**Modulo per la presentazione delle osservazioni per i piani/programmi/progetti sottoposti a procedimenti di valutazione ambientale di competenza statale**

Progetto per la realizzazione di impianto eolico denominato "Poggio alle Pancole" Comune di Lajatico (PI).  
Codice della procedura 7874 data di avvio 4-1-2022.

**Progetto per la realizzazione di un impianto eolico, denominato "Poggio alle Pancole", costituito da n. 7 aerogeneratori, per una potenza complessiva pari a 42 MW, e delle rispettive opere di connessione alla RTN, da realizzarsi nel Comune di Lajatico (PI). Cod procedura 7874**

**OSSERVAZIONI – ALLEGATO 3**

Estratto tavola 20V036\_L\_Visibilita\_Lajatico\_beni\_A1\_DEF.pdf

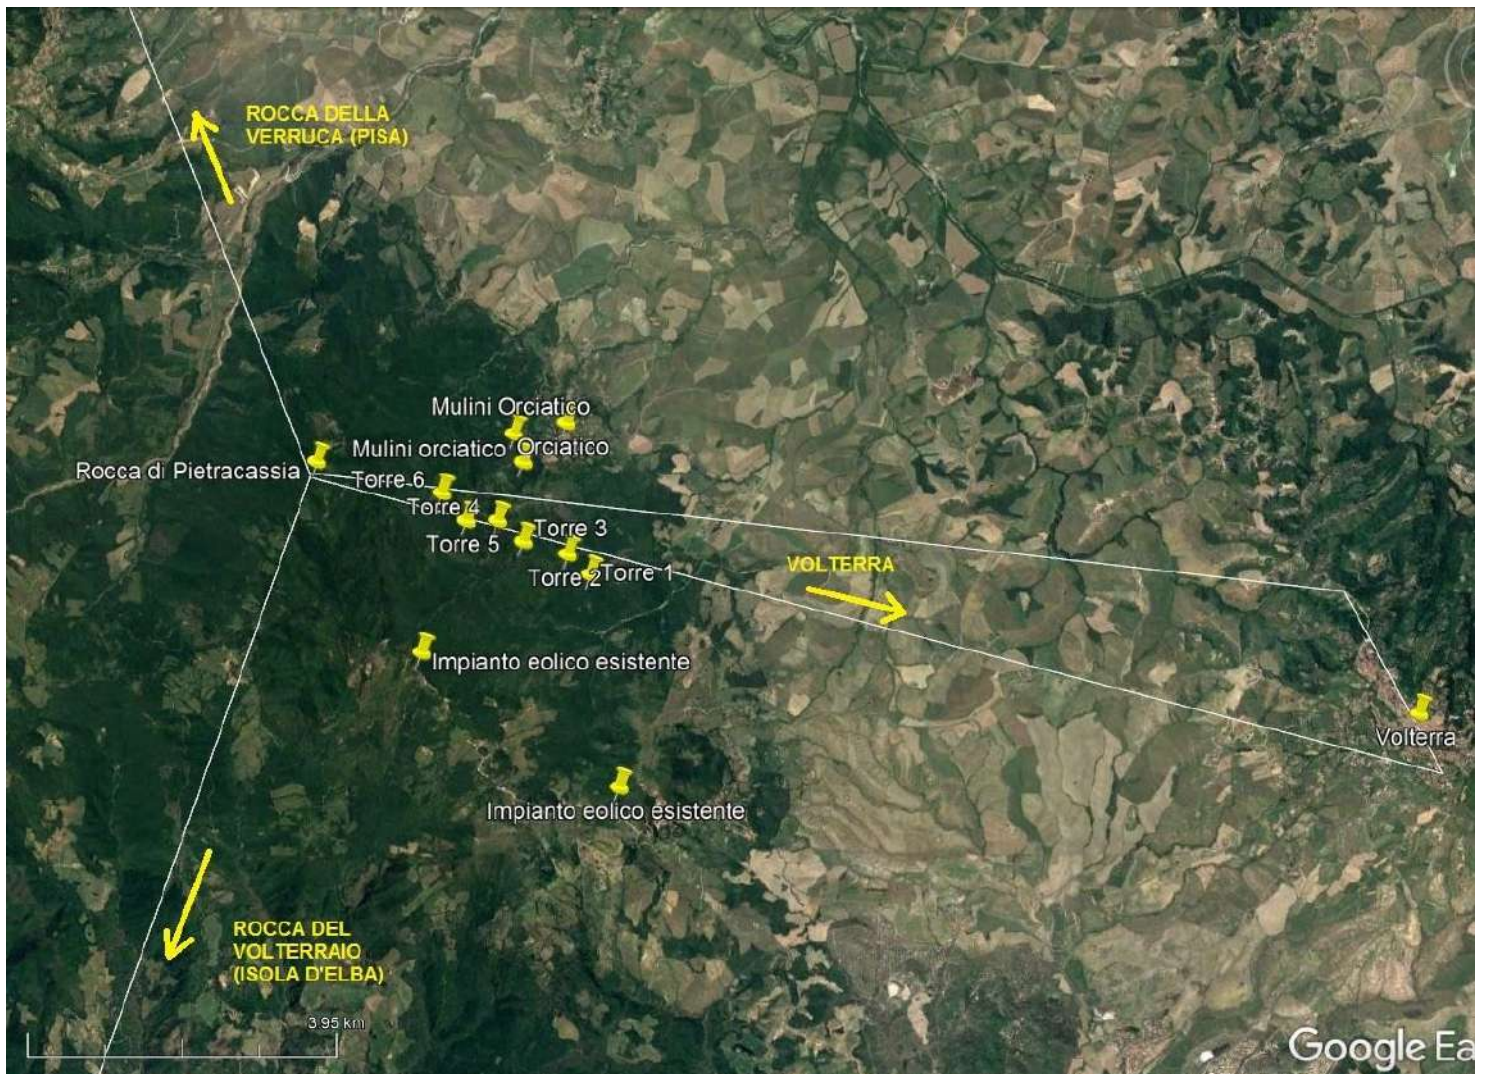
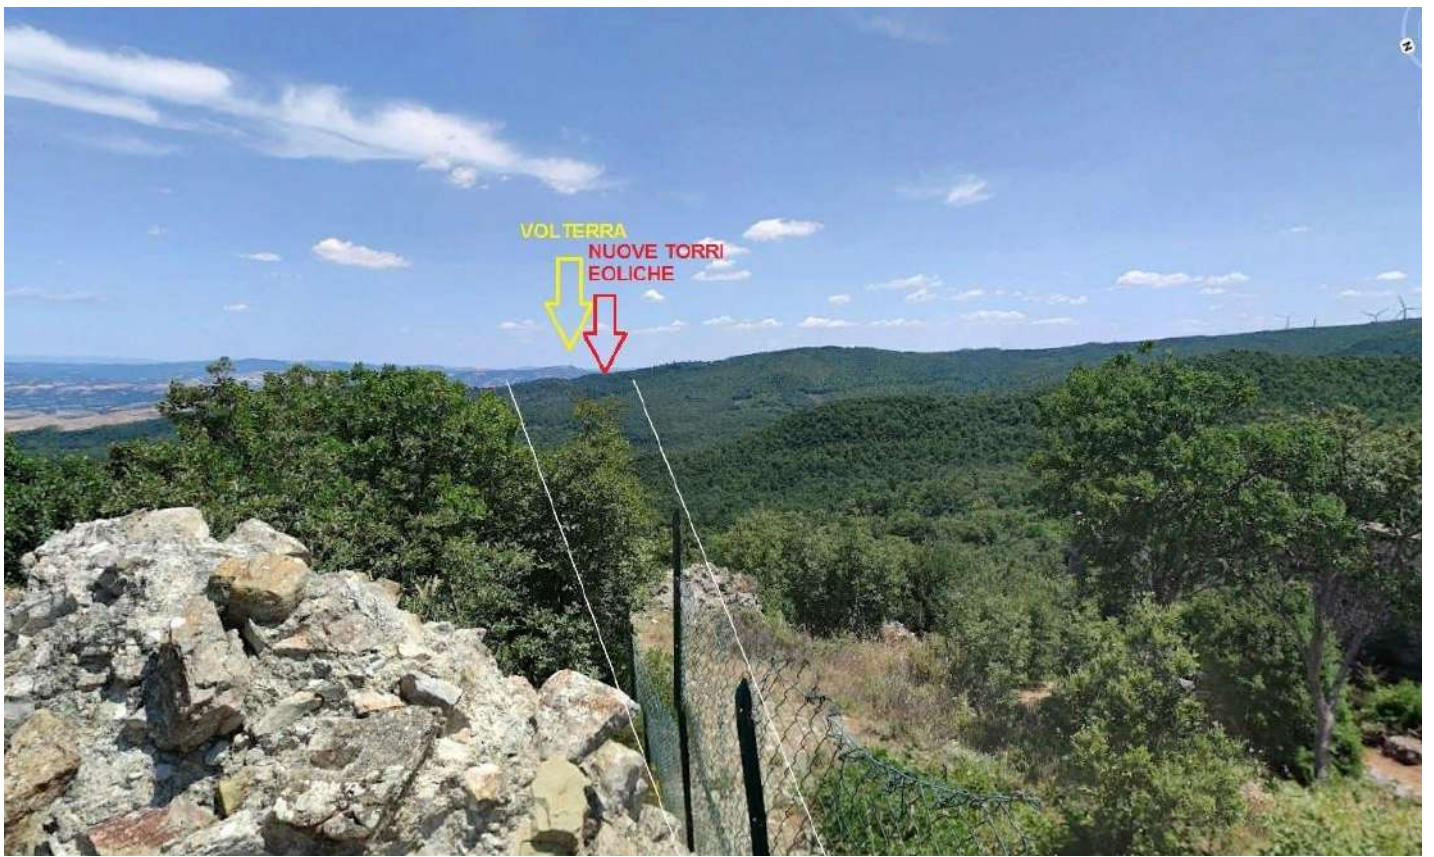
Il progetto del nuovo parco eolico invece è posto proprio lungo la direttrice Rocca di Pietracassia – Volterra, e le prime torri eoliche sono site ad una distanza molto ridotta dalla Rocca (meno di 2 chilometri). La realizzazione del Parco potrebbe perciò distruggere per sempre la più importante direttrice visiva storica che ancora possiamo apprezzare, con grave, insipiente e irreparabile danno al paesaggio, alla storia e alla cultura del territorio.

*Vista dalla Rocca di Pietracassia verso Volterra – il nuovo parco eolico andrebbe ad impattare proprio sulla direttrice, e posto a meno di 2 chilometri, impedirebbe la vista di Volterra dalla Rocca; il parco eolico esistente, visibile sulla destra, è posto tra 4 e 6 chilometri, ed è parzialmente nascosto da un colle più alto.*

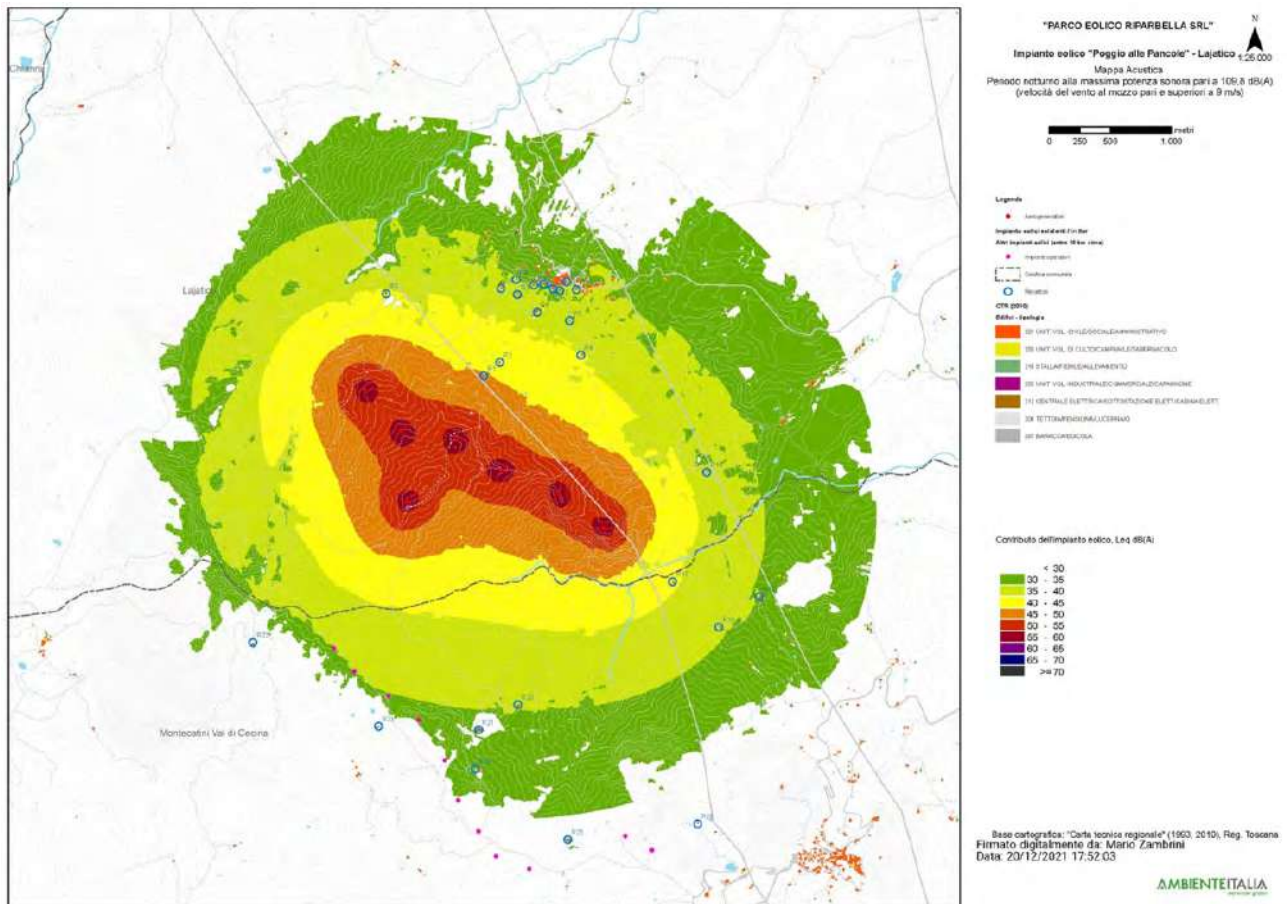
3. Nella valutazione del criterio differenziale a finestre chiuse si fa riferimento a un modello di facciata del fabbricato assolutamente non verosimile: il potere fonoisolante di un vetro 3 mm viene dichiarato 30 dB. Il potere fonoisolante di un vetro 3 mm, basta fare una veloce ricerca in letteratura, non supera i 25 dB e se ragioniamo di infisso nel suo complesso non siamo sopra i 20 dB. L'assunto della stanza 4 metri per 4 metri e volume 43 mc non è assolutamente cautelativo perché le camerette abitabili hanno superfici di calpestio inferiori ai 10 mq e volumi inferiori ai 30 mc. In ogni caso è pieno di stanze con superficie di calpestio inferiore ai 16 mq, basta una qualsiasi camera matrimoniale. La stima dell'indice dell'isolamento di facciata è quindi del tutto sovrastimata, quindi errata e porta a dichiarare che il livello di rumore ambientale a finestre chiuse è inferiore al limite di applicabilità sia di giorno che di notte. Ciò non è corretto e, in situazioni di bassa rumorosità residua come stimata/misurata dai tecnici, quando il differenziale si applica, SI SUPERA. Risulta evidente che senza l'assunto della valutazione errato dell'isolamento di facciata il criterio differenziale a finestre chiuse risulta superato.

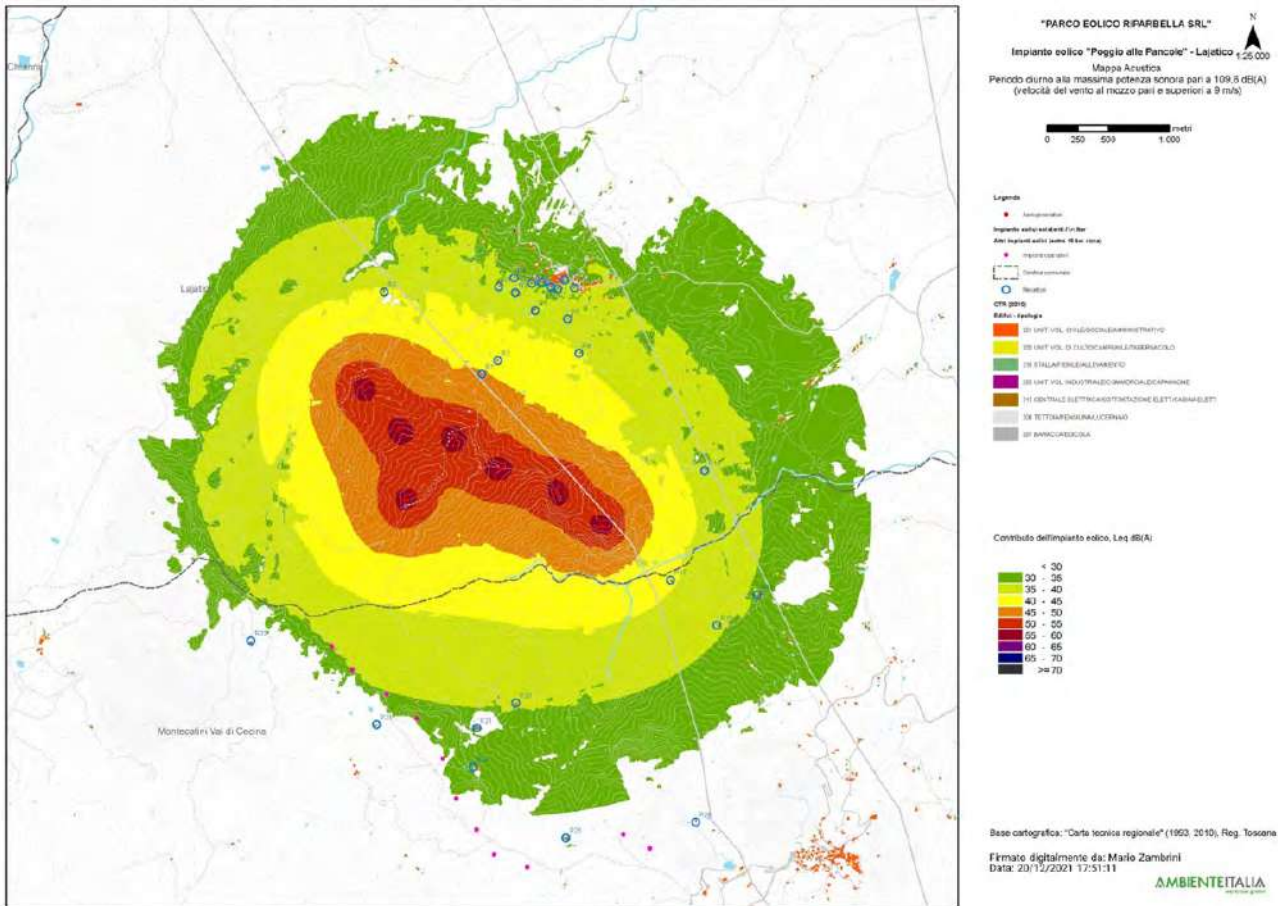
4. L'osservazione ancora più cogente riguarda l'assunto dell'abbattimento di una parete a finestre aperte pari a 10 dB. 10 dB di abbattimento, prova qualsiasi misura che si possa fare in qualsiasi situazione, può andare bene in caso di parete molto grande, di importante  $R_w$  e con finestra piccola, inferiore al 5% della superficie finestrata. Già una stanza normalissima di una cameretta con finestra 1,2x1,4, mediante misura a 1 m dalla facciata in esterno e una all'interno con fonometro a 1 m dalla finestra aperta e oltre 1 m dalle altre superfici riflettenti microfoni a 1,5 m di altezza non presenta abbattimento del rumore superiore a 6 dB, a meno di non avere all'interno un ambiente sovraccarico di arredi solo fonoassorbenti in una condizione assolutamente non realistica. Se poi ci spostiamo a una camera con una banale porta finestra da 1,2mx2,4m si perde un ulteriore dB di abbattimento e in situazioni, che esistono tranquillamente, di infissi ampi (tipo 1,8x2,4 o 2x2,4 o anche oltre) si arriva a situazioni in cui l'unico abbattimento che offre la parete è la riduzione di 3 dB dati dai coefficienti di riflessione di facciata. Coefficiente di riflessione di facciata che, oltretutto, qui non risulta valutato.

Se ne deduce che ipotizzando un abbattimento delle pareti inferiore a quello della valutazione e conforme alle stime riportate il criterio differenziale a finestre aperte si applica e SI SUPERA, sempre con riferimento ai bassi livelli di rumorosità registrati e che sono caratteristici della zona.

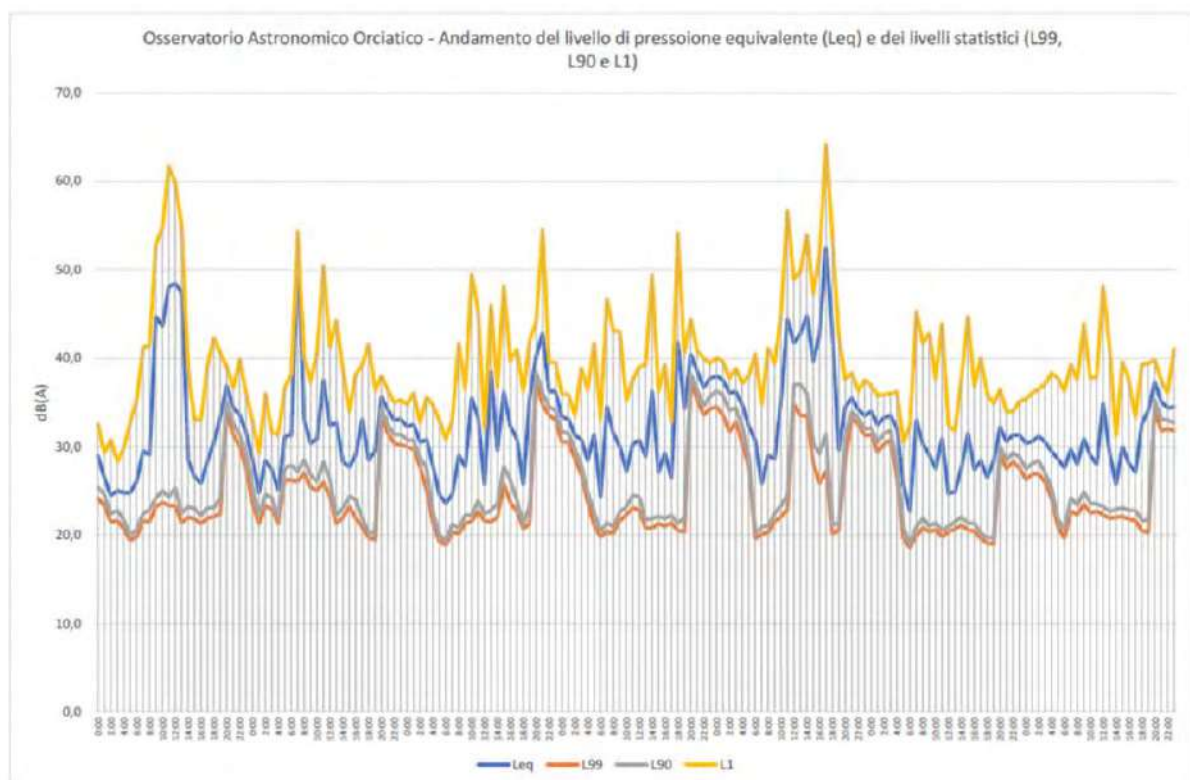
pagina 28 che in corrispondenza di livelli di pressione equivalente Leq intorno ai 45 dB(A), i livelli

di pressione istantanea L1 si aggirano intorno ai 63 e 65 dB(A) o comunque superiori a 50 dB(A) e questo per periodi di 4 e 9 ore, quindi per buona parte della giornata.
